SERVICE INFO – INA 0138

Натяжний ролик 531 0851 10

Модифікація

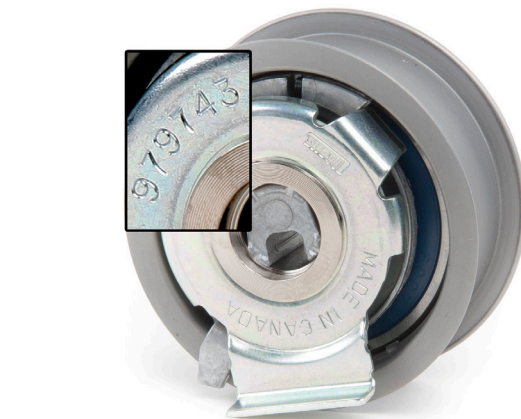
В результаті модифікації натяжний ролик 531 0851 10 замінює натяжний ролик 531 0777 10.

Єдиною візуальною відмінністю обох натяжних роликів є лише виштамповані на зворотному боці номери (зображення 1 і зображення 2).

Забороняється встановлювати натяжний ролик з номером 979743 замість натяжного ролика з номером 979830!
